发件人: 渠道共享中心 日期: 2018年8月17日  
 电话: 027-59373163 编号: QCS338/D338\_2018  
 传真: 027-59376600 页数: 1  
 收件人: 施耐德电气授权分销商  
 主题: 关于 EasyPact MVS 系列标签变更及 N 型 Icw 产品性能提升的通知

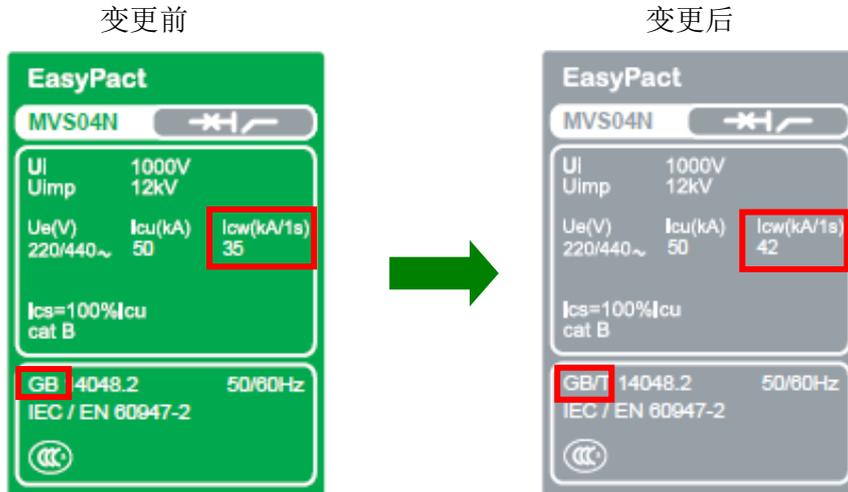
自**2018年8月27日**起, PBC事业部将对EasyPact MVS系列产品的性能标签进行更换, 具体变更如下:

- 标签颜色由原绿色变为灰色
- 根据GB要求, 新标签将由原GB变为GB/T

与此同时, **MVS N型 Icw (1s)** 产品性能由将原来35kA提升为42kA (其他型号性能参数均无变化)。
